I-CHC 2010/18028

ASSUNTO: **PLANO DE PORMENOR DO ESPAÇO DE ESTABELECIMENTO  
TERCIÁRIO DO ARNEIRO (PPEETA)  
RUÍDO E ARTICULAÇÃO COM AS ENTIDADES GESTORAS DAS  
VIAS**

**Acta de Reunião:** Reunião de Concertação com as Estradas de Portugal (EP) relativa ao Plano de Pormenor do Espaço de Estabelecimento Terciário do Arneiro (PPEETA) e ao Plano de Pormenor do Espaço Terciário de Sassoeiros Norte (PPETSN)

Futuro

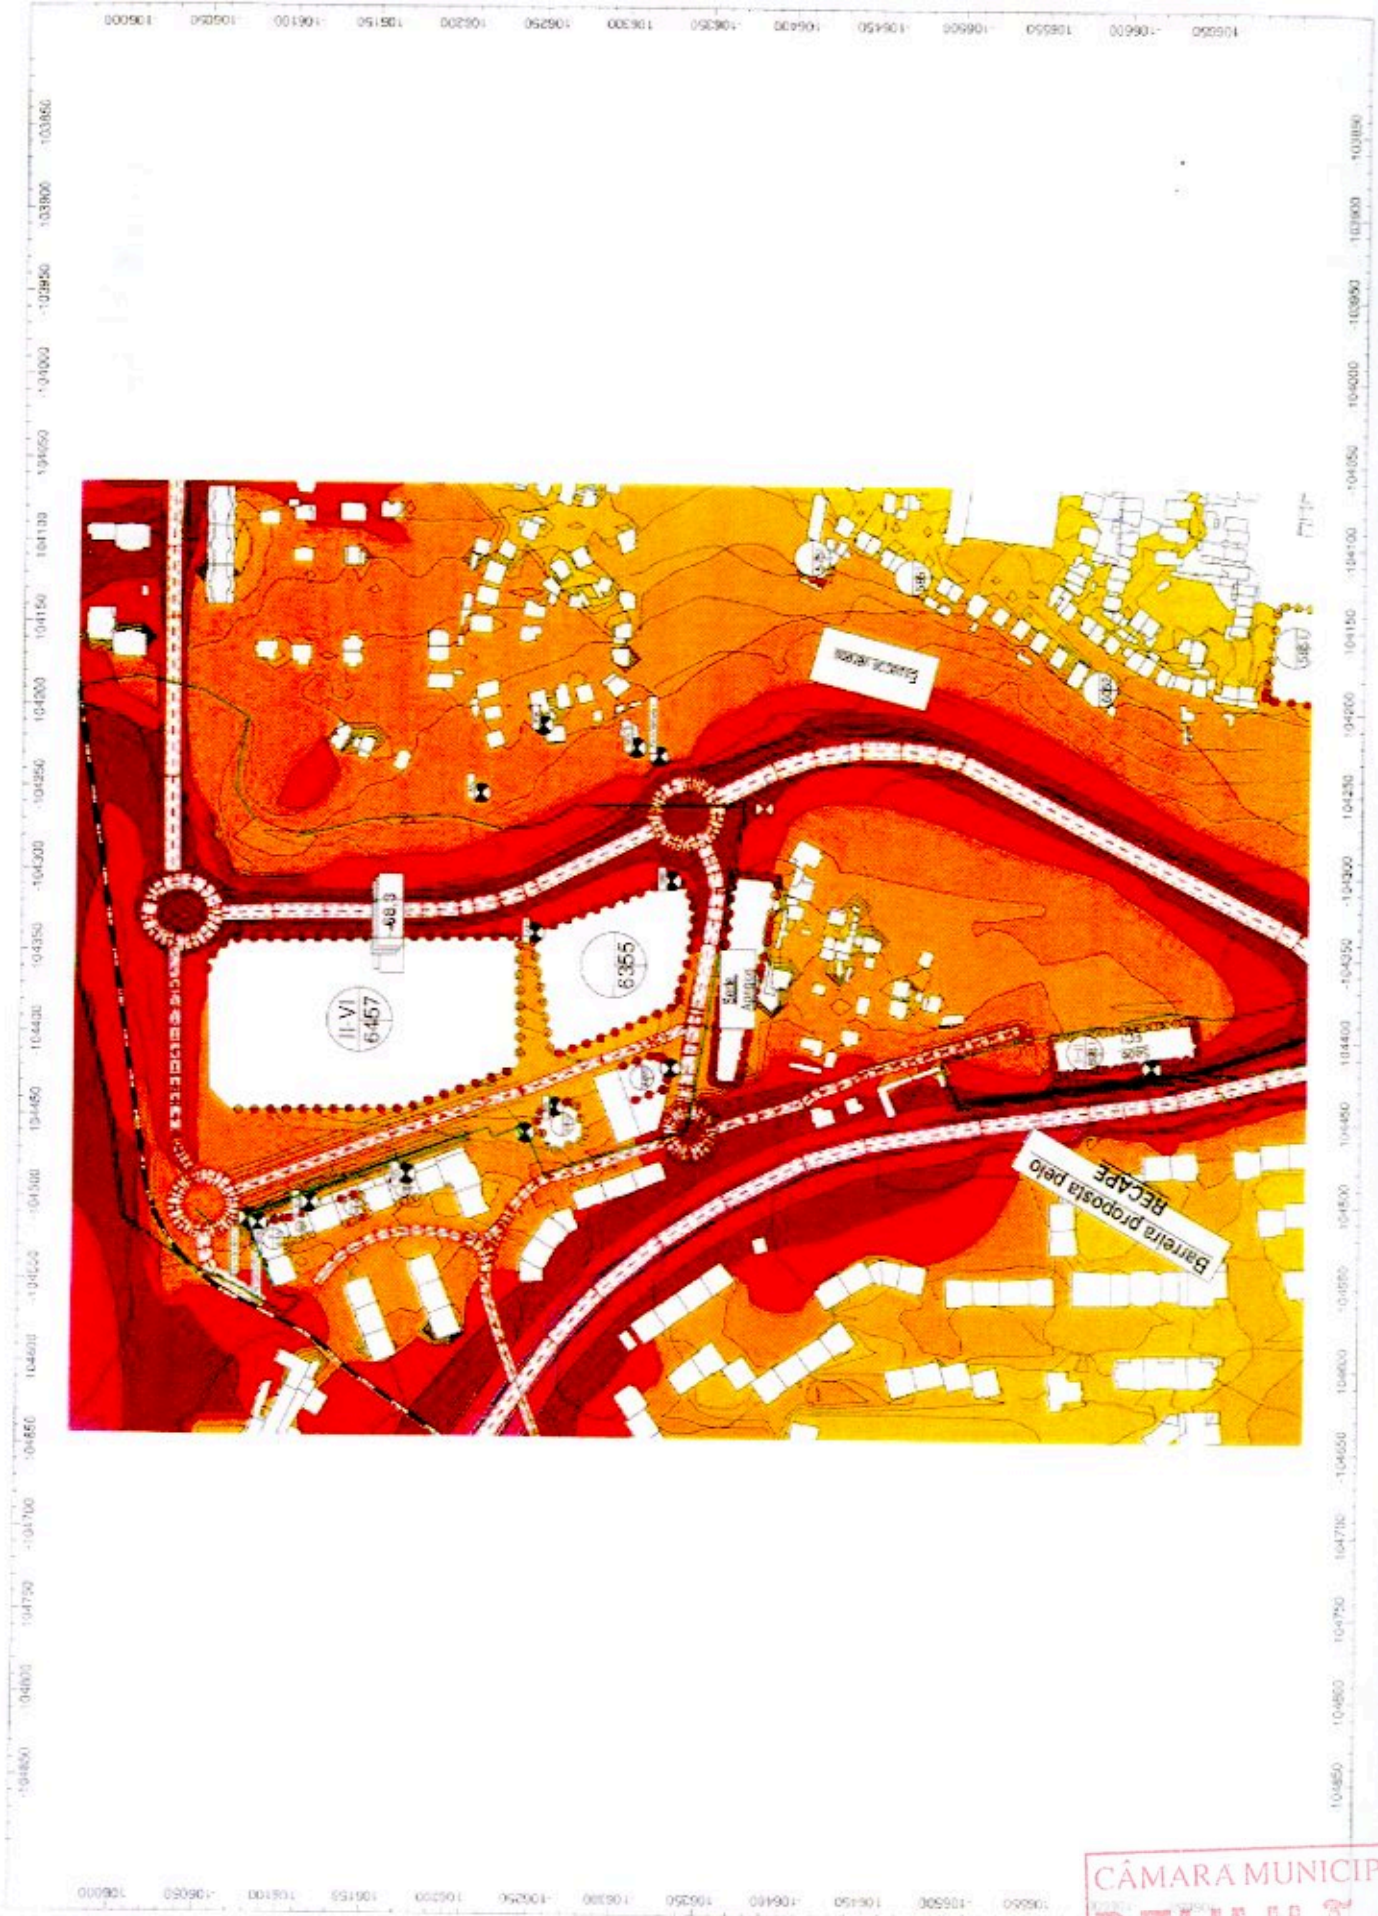
- mapas de ruído (actual, futuro com edificação do plano em 2021, futuro com medidas de minimização em 2021 e de conflito em 2021);
- tabelas dos receptores associados aos respectivos mapas (acima mencionados);
